Anlage 4
Änderungen des TIR-Übereinkommens 1975
angenommen vom TIR-Verwaltungsausschuss am 20. Oktober 2000

Zeichnung Nr. 9

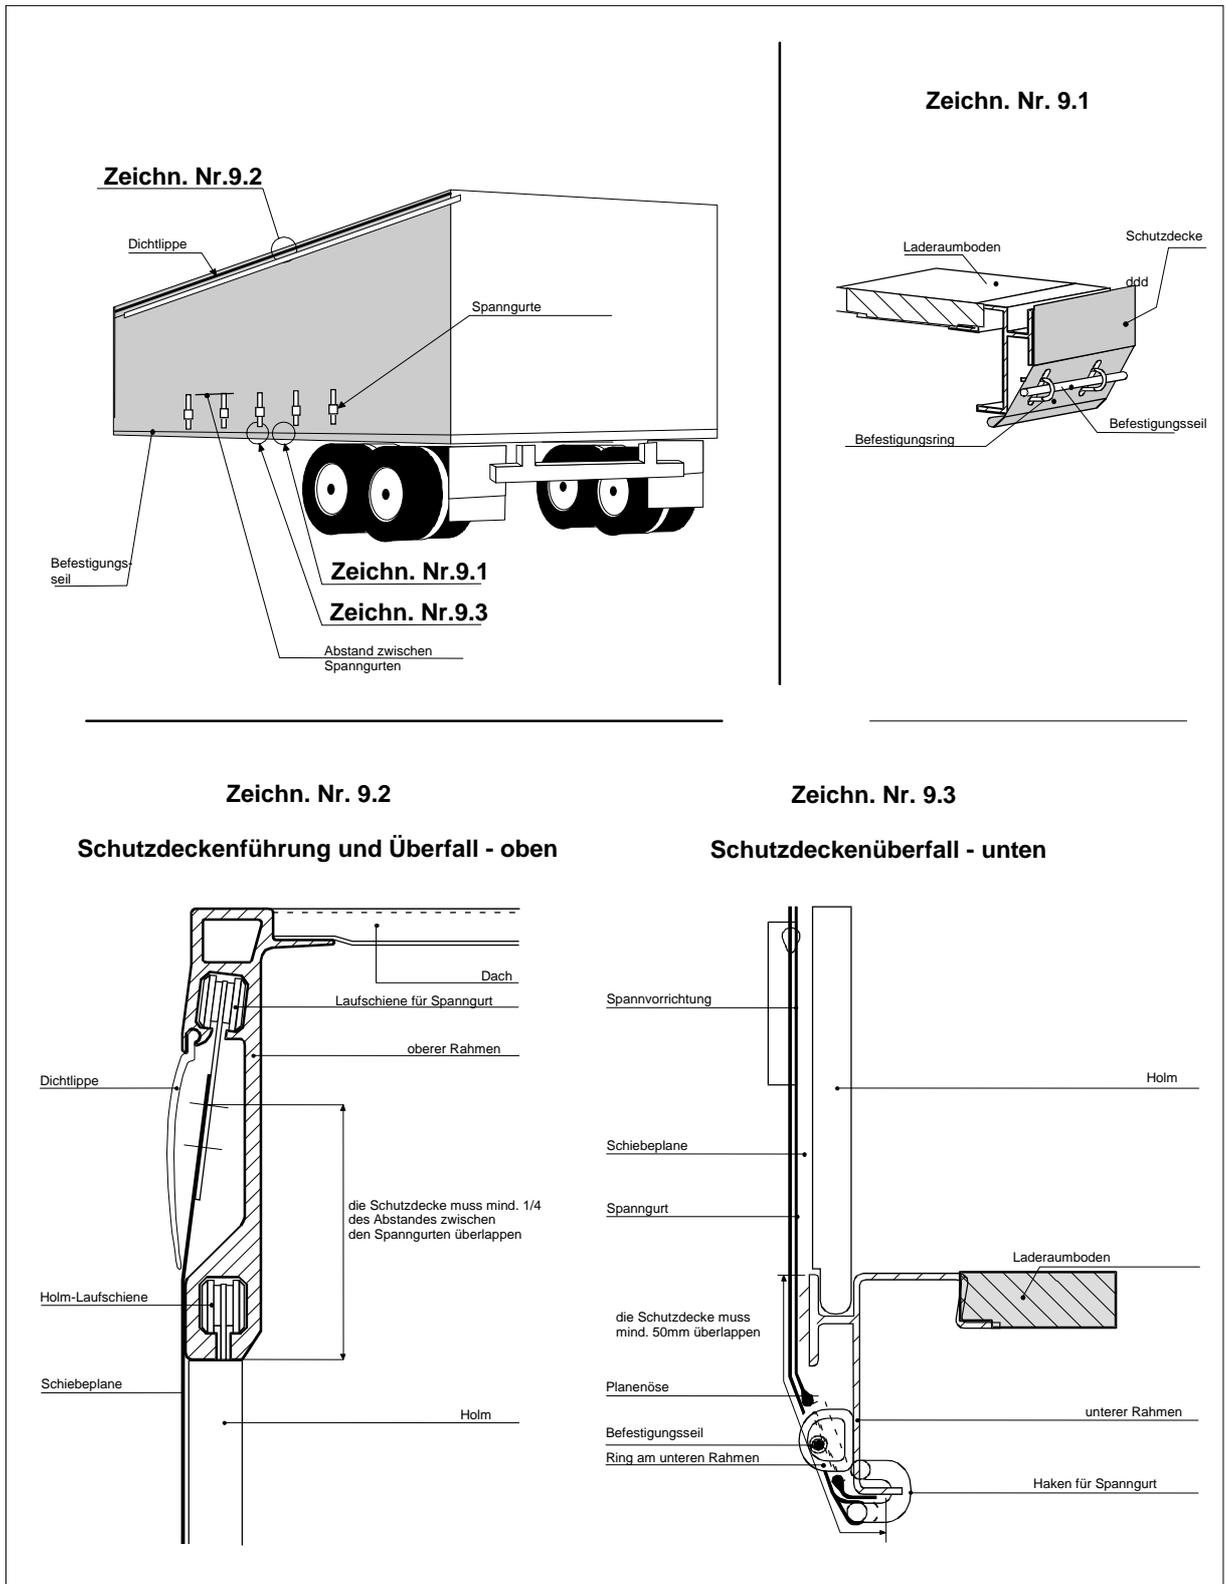
- (ii) Die Schutzdecke muss den festen Teil am Fahrzeugdach um mindestens $\frac{1}{4}$ des tatsächlichen Abstands zwischen den Spanngurten überdecken. Die Schutzdecke muss den festen Teil am Fahrzeugboden um mindestens 50 mm überdecken. Die horizontale Öffnung zwischen der Schutzdecke und dem festen Teil des Laderaums darf 10 mm, senkrecht an einer beliebigen Stelle der Längsachse des Fahrzeuges gemessen, nicht überschreiten, wenn der Laderaum zollamtlich verschlossen ist.

- (iii) Die Führung der Schiebeplane und andere bewegliche Teile müssen so zusammengefügt sein, dass zollamtlich verschlossene Türen und andere bewegliche Teile nicht ohne Hinterlassung sichtbarer Spuren von außen geöffnet oder geschlossen werden können. Die Führung der Schiebeplane und andere bewegliche Teile müssen so zusammengefügt sein, dass der Zugang zum Laderaum ohne Hinterlassung sichtbarer Spuren nicht möglich ist. Das System ist in Zeichnung 9 im Anhang zu diesen Bestimmungen dargestellt.

- (iv) Der waagerechte Abstand zwischen den Ringen für den Zollverschluss darf an den festen Bestandteilen des Fahrzeugs 200 mm nicht übersteigen. Der Abstand kann auch größer sein, darf jedoch höchstens 300 mm auf jeder Seite des Holms betragen, wenn die Art der Konstruktion des Fahrzeugs und die Schutzdecke als solche jeden Zugang zum Laderaum verhindern. Die in Unterabsatz (ii) enthaltenen Bestimmungen müssen in jedem Fall erfüllt sein.

- (v) Der Abstand zwischen den Spanngurten darf höchstens 600 mm betragen.

Folgende neue Zeichnung ist den vorhandenen Zeichnungen in Anlage 2 hinzufügen:
